2026年完成予定の新しい小名木川小学校。児童や職員、地域の方々の「思い」や「気付き」を反映させた新しい校舎にしていくためのワークショップの第3回目を、10月3日(月)に開催しました。

### 第3回ワークショップ概要報告

設計事務所が作成した校内の部屋の配置などについて使い方を考えながら、意見を出しあいました。

##### 全体計画

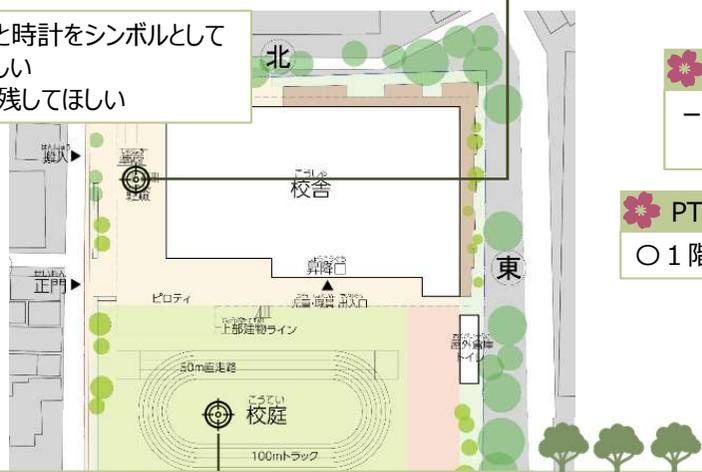
- 校庭・正門・南門が広くて安全
- 安全上、歩道をひろげてほしい

- 20台分確保されている
- 職員用と地域用があるとよい
- 混雑時には運用の工夫が必要

- 今の校章と時計をシンボルとして残してほしい
- 朝礼台は残してほしい

- 遊具の場所がまとまっている
- ×校庭の倉庫が狭い
- 季節を楽しめる木や植物を植えてほしい
- 植物を育てる場所がほしい

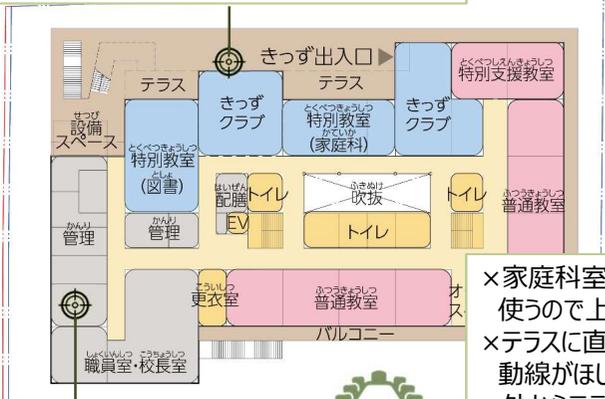
- 各階のトイレが多い
- EVがあるのがよい

- 十分な大きさを確保してほしい
- 普通教室と特別教室はもっと近い方がよいのではないかと
- ×保健室が職員室から遠い
- 校内電話等で連絡しやすく

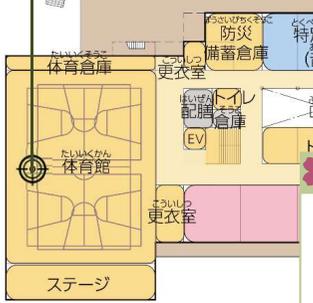
- きっずクラブに外から直接入れる（下駄箱は必要）
- 職員室ときっずクラブが同じ階だと管理上便利
- ×きっずの部屋はモノが置いてあるので専用室になる可能性が高い（多目的利用は難しいのではないかな）
- ×きっずは2室隣接がよい

- ×家庭科室は高学年が使うので上の階がよい
- ×テラスに直接出られる動線がほしい
- ×外からテラスに勝手に入れるのは危険ではないかな

- 職員室、印刷室、事務室の順に隣接してほしい
- 職員室と校長室は隣接に
- ×職員室と会議室の階が違うのは不便では？

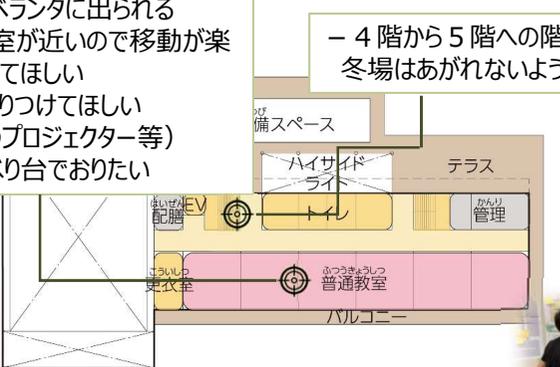
- 直接体育館に行けるのがよい
- 3階にあるのがよい
- 倉庫が広くてよい（ステージ下も引き出し式倉庫に）
- ×キャットウォークにあがるのは、はしごではなく階段がよい
- ×キャットウォークにボールが挟まらないようにしてほしい
- 避難経路の通路幅をしっかりと確保してほしい
- 災害時に体育館だけで収容できない場合には、テラスやホール、教室等を柔軟に運用してほしい
- 屋根が開閉式が理想だが、採光は十分にとってほしい

- 体育館と音楽室が同じ階なのは楽器運搬に便利
- 防音をしっかりしてほしい

- 多目的室をなくしてテラスにしたらどうか

- 3階のテラスは活動の場所に
- それ以外のテラスは落ち着く場所に
- 屋根のある場所が少しでもあるとよい
- 自然がほしい
- 各フロアに学級園を（花だん、鉢植え、グリーンカーテン）
- ベンチ、寝そべれるところ
- 遊具がほしい
